SØKORTRETTELSESR 19

CHART CORRECTIONS

Rettelse nr. / Correction No 132 - 133

Side 16 – Hamranes Havn

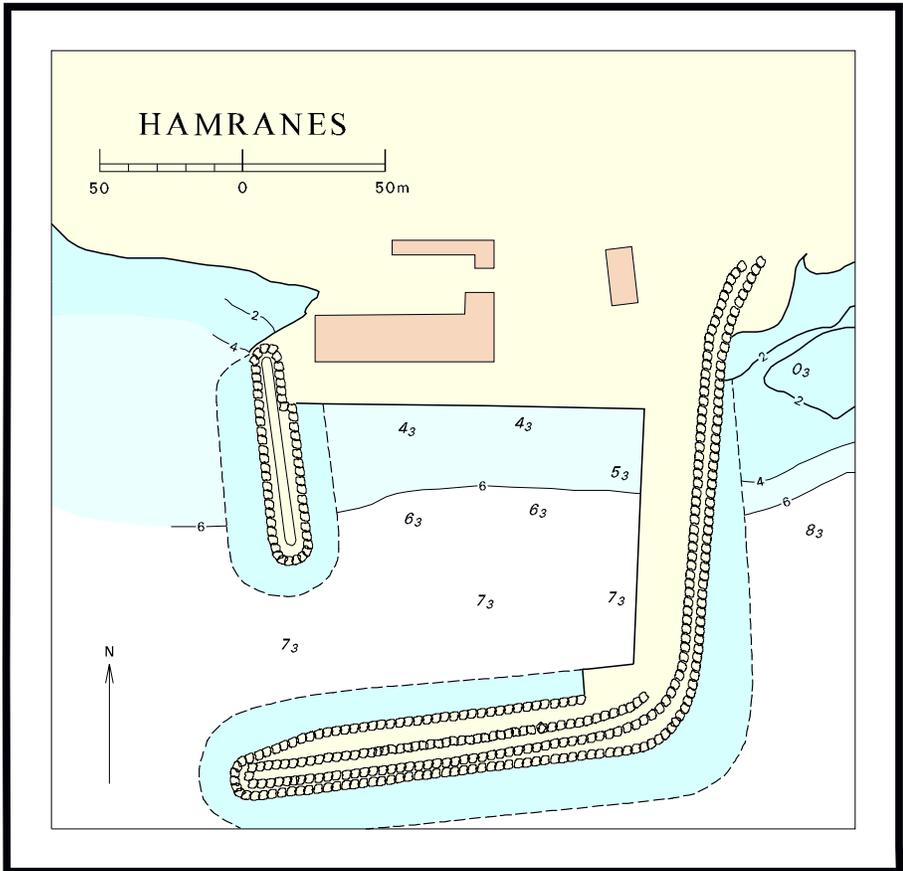
Erstat planen med medfølgende plan.
